平成19年新潟県中越沖地震を踏まえた  
柏崎刈羽原子力発電所の基準地震動の策定について

平成20年9月5日  
東京電力株式会社

## 2 - 2 . F - B 断層の地震動評価（断層長さの見直し）

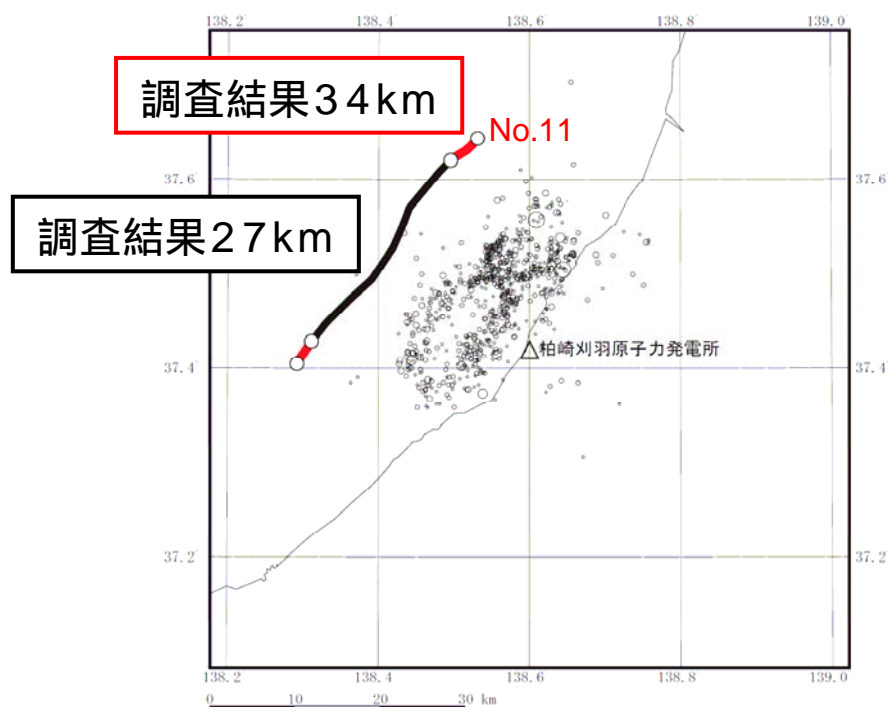
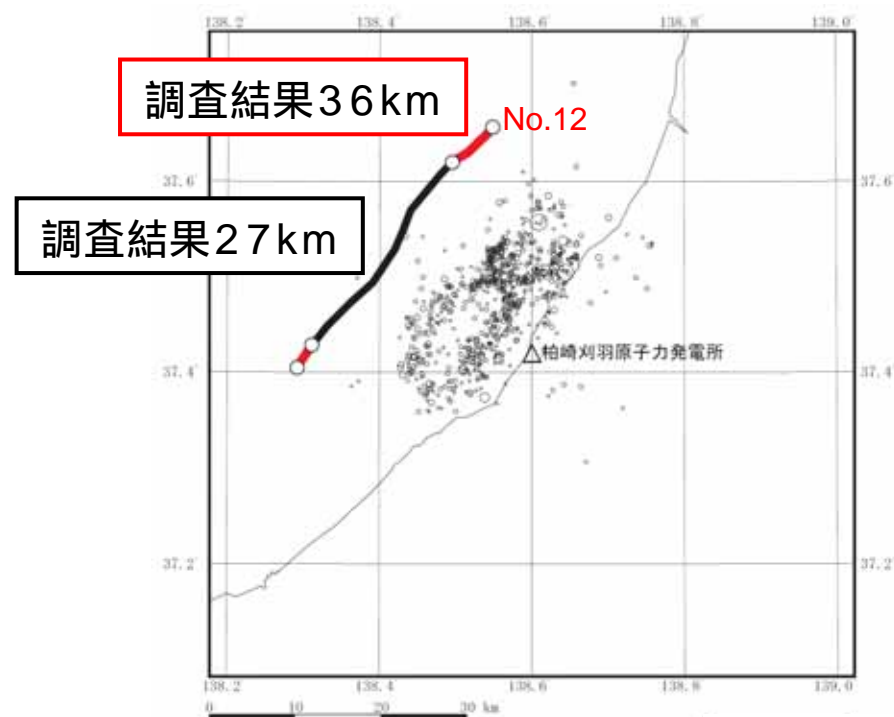
活断層評価における不確かさを考慮した断層長さ：

【5/22報告時】断層北端をNo.11測線とした34km

【保安院合同WG審議反映】断層北端をNo.12測線とした36km

基本的な断層長さ：27km（5/22報告時から変更無し）

### 応答スペクトルによる地震動評価

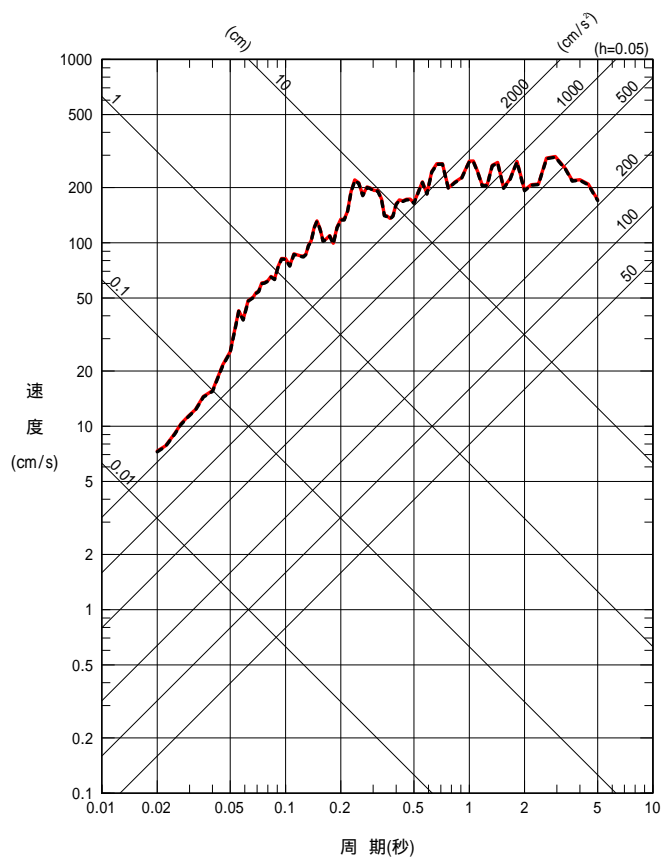
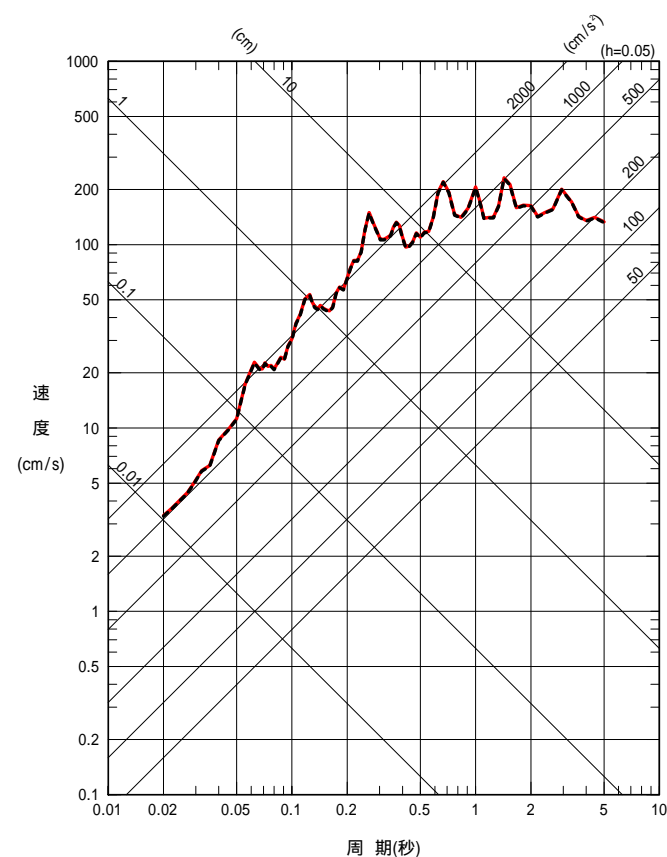
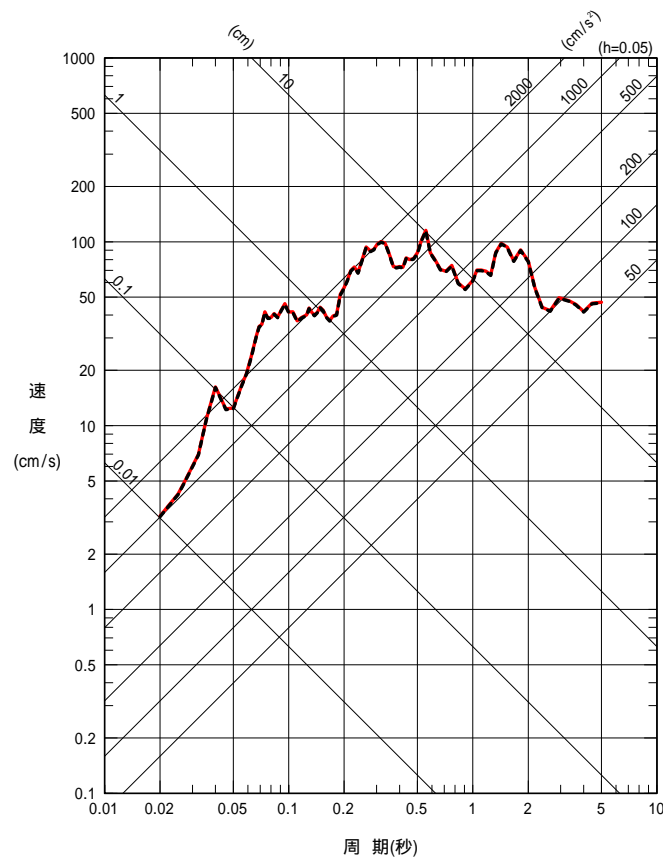
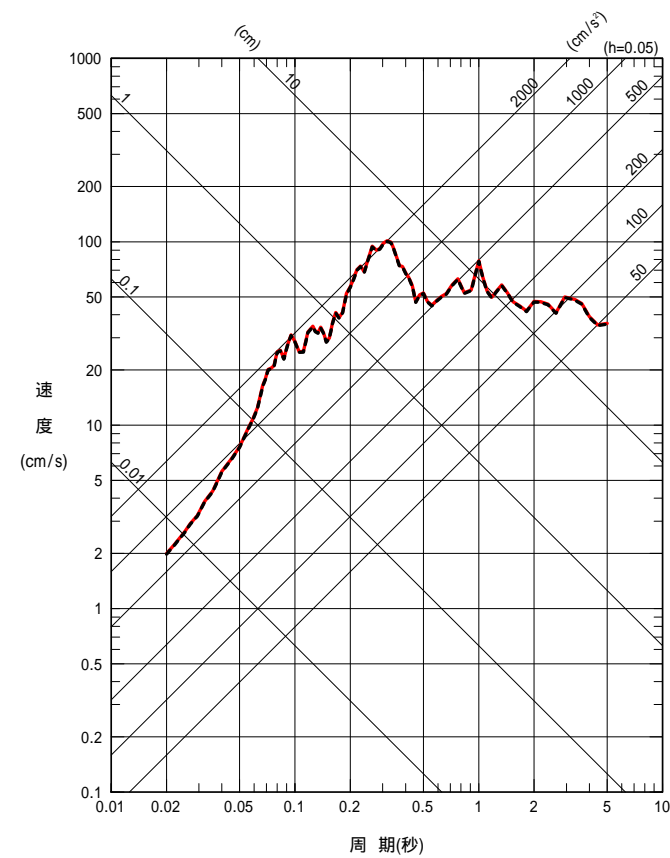
----- 断層長さ34km（5/22報告時）  
————— 断層長さ36km（保安院合同WG審議反映）

断層パラメータの設定手順（保安院合同WG審議反映：断層長さ36km）

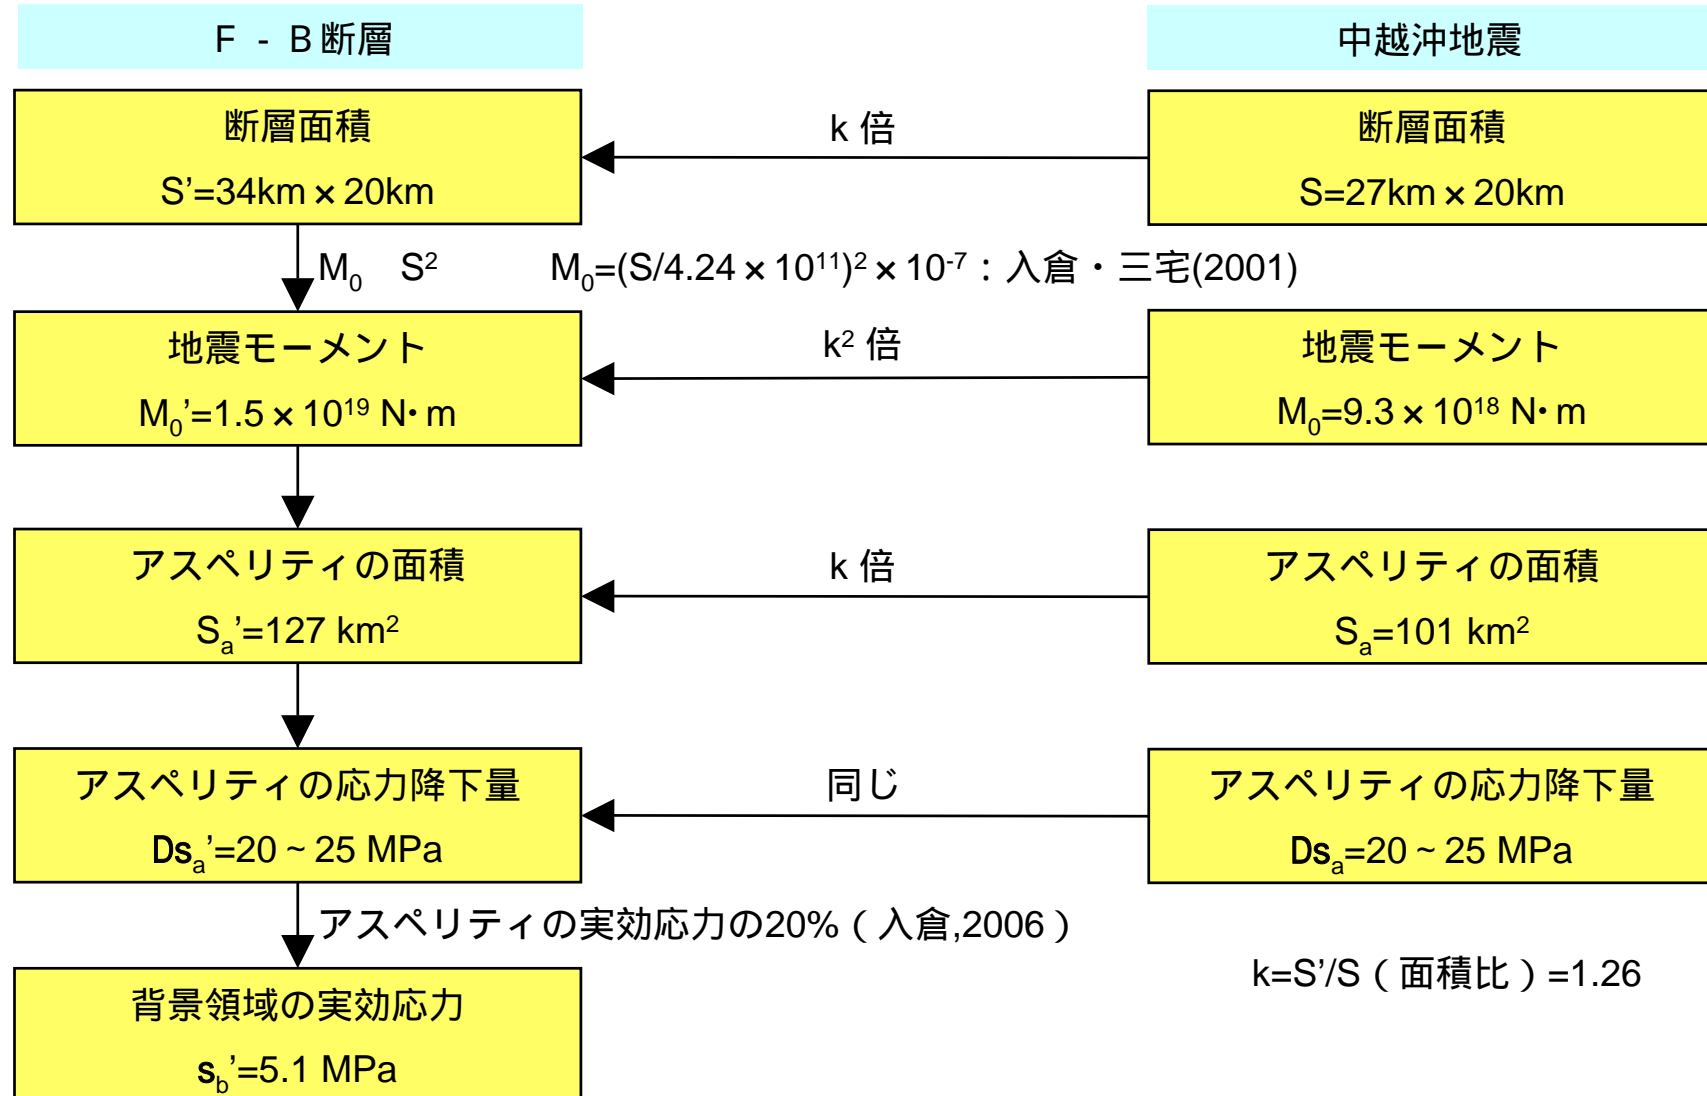
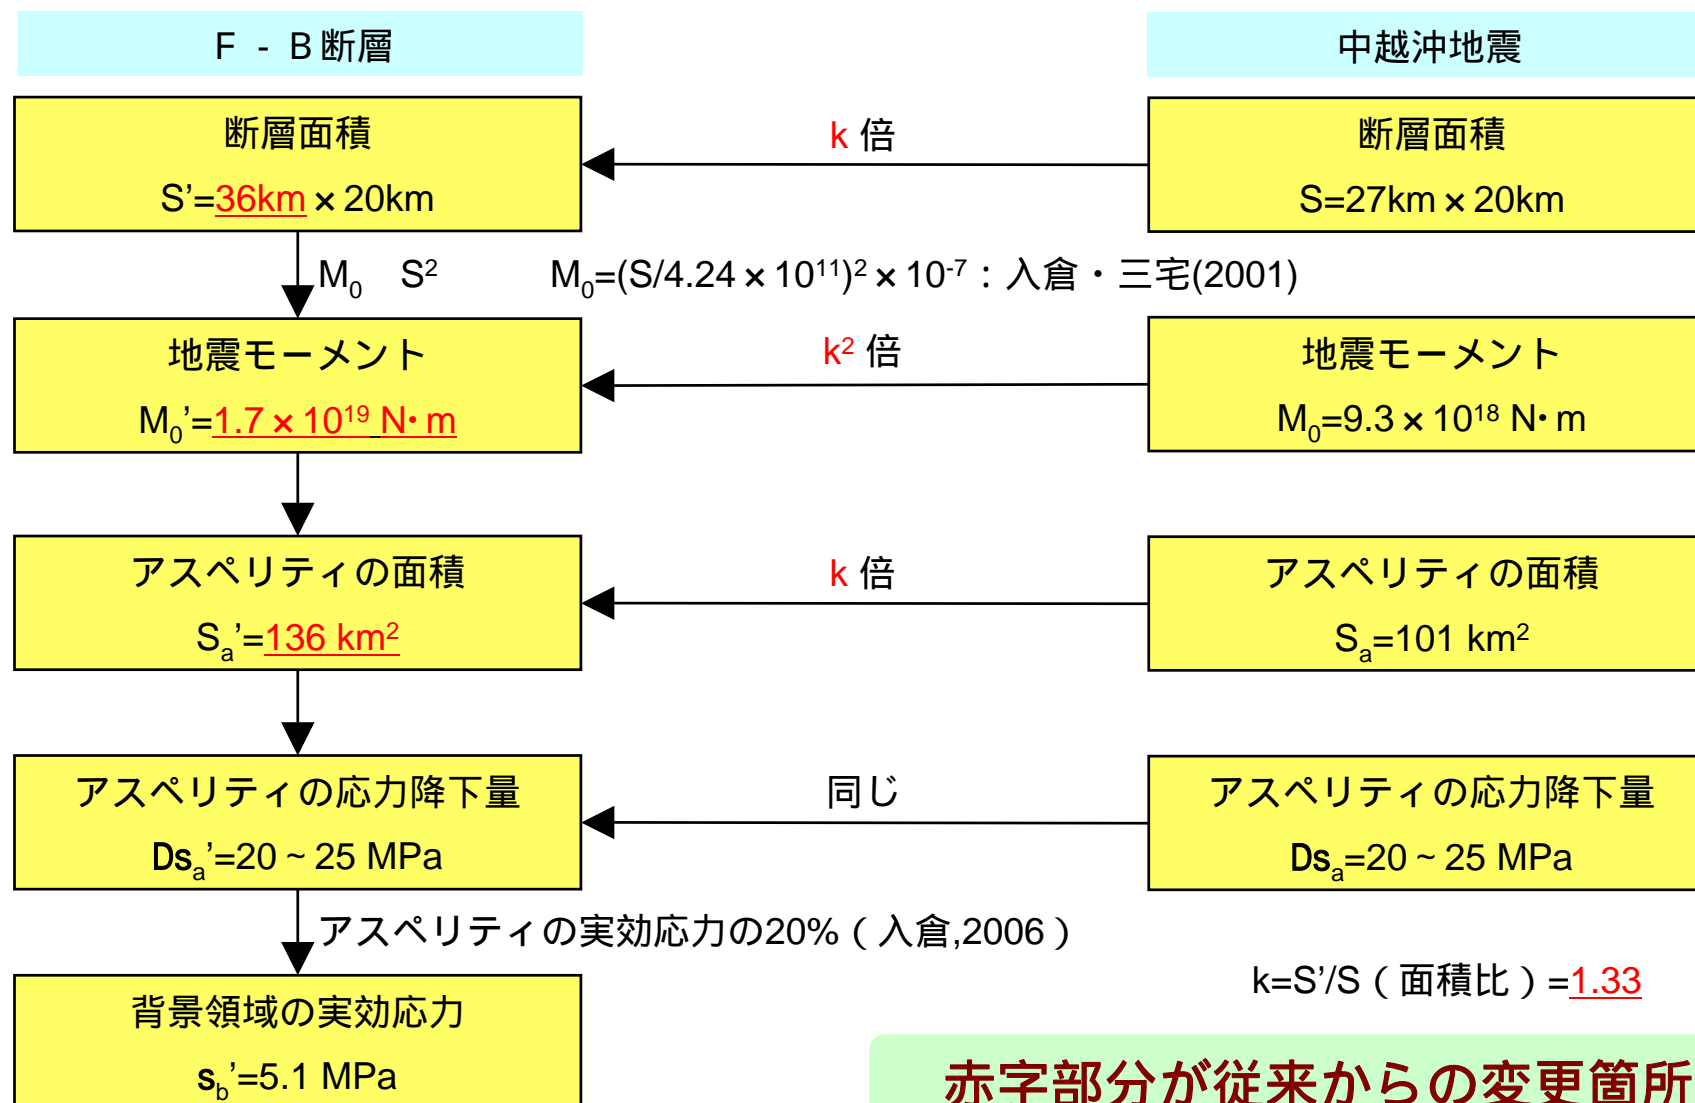
### 断層パラメータの設定手順（5/22報告時：断層長さ34km）

赤字部分が従来からの変更箇所

## 2 - 2 . F - B 断層の地震動評価（断層長さの見直し）

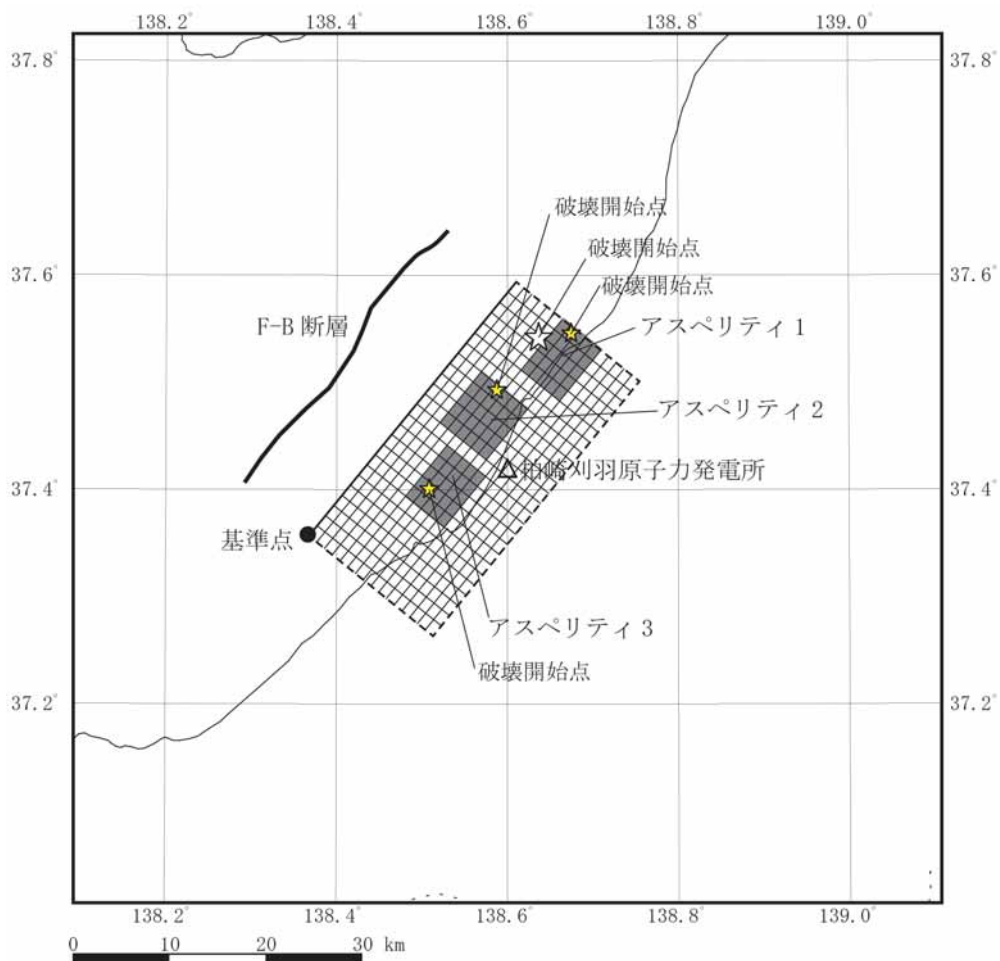
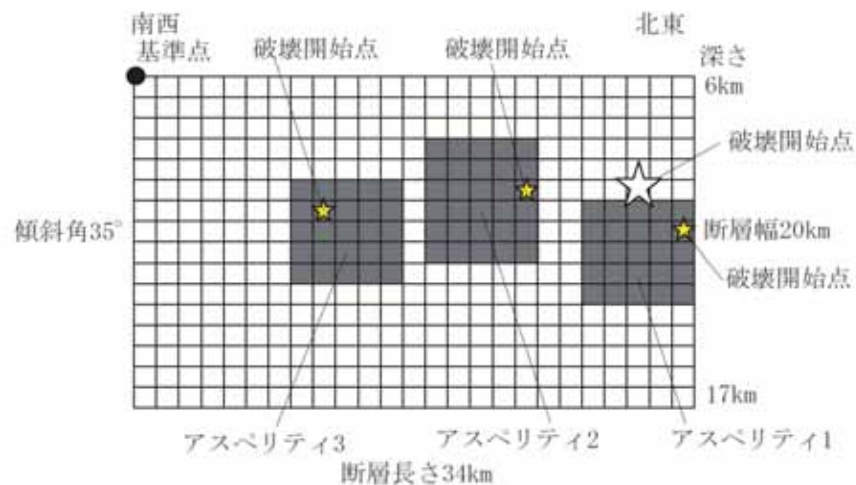
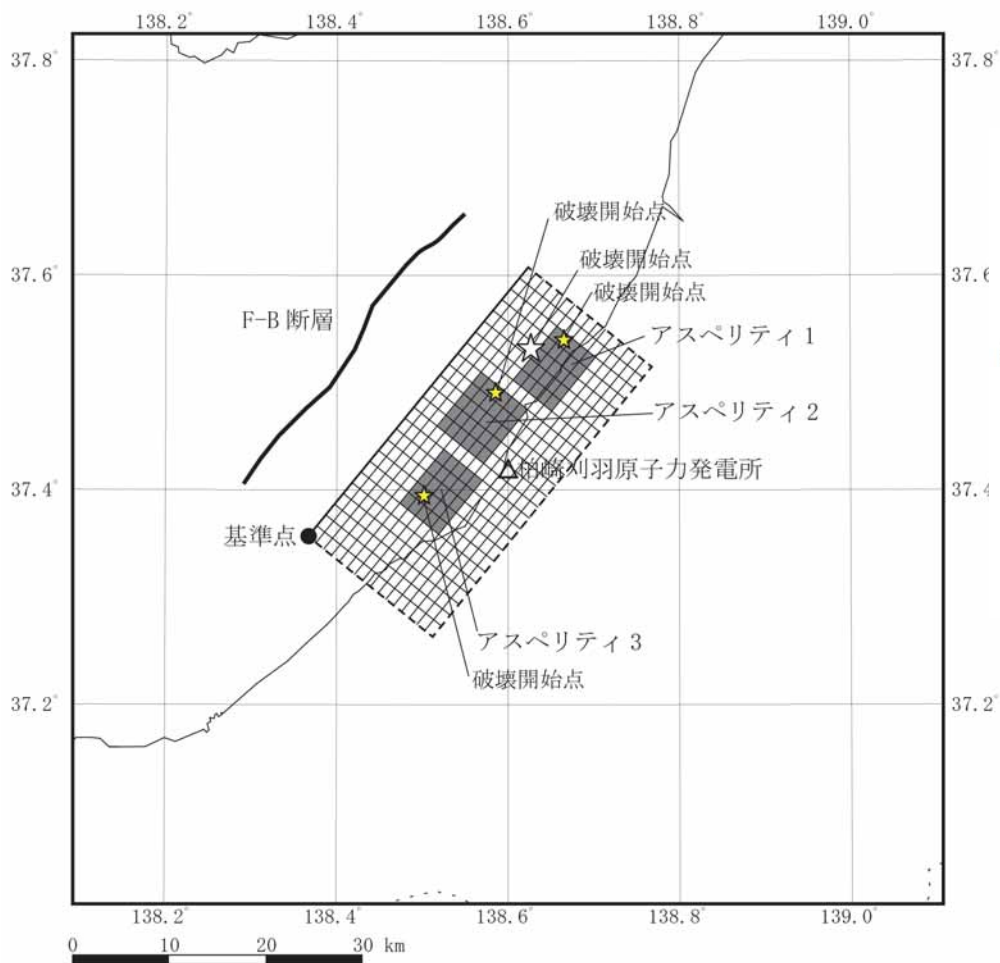
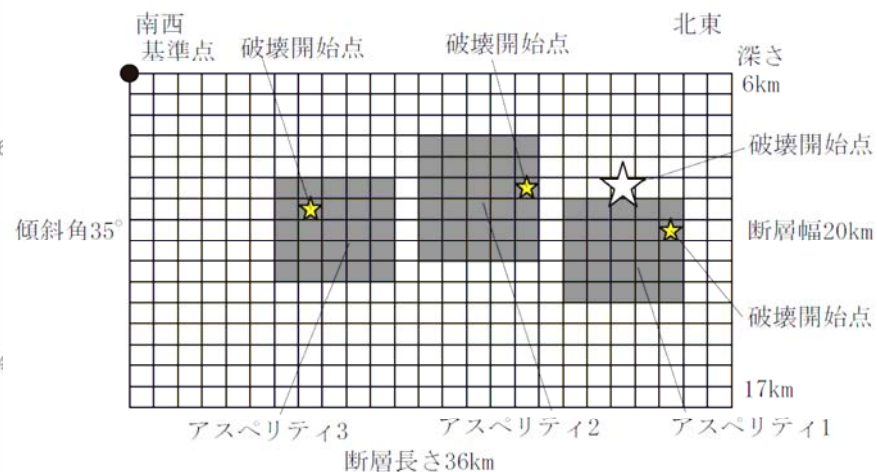
従来の断層モデル（断層長さ34km）

（主な諸元）  
 断層長さ：34km  
 断層幅：20km  
 傾斜角：35°（東傾斜）  
 アスペリティ：3個

今回の断層モデル（断層長さ36km）

(主な諸元)  
 断層長さ：36km  
 断層幅：20km  
 傾斜角：35°（東傾斜）  
 アスペリティ：3個
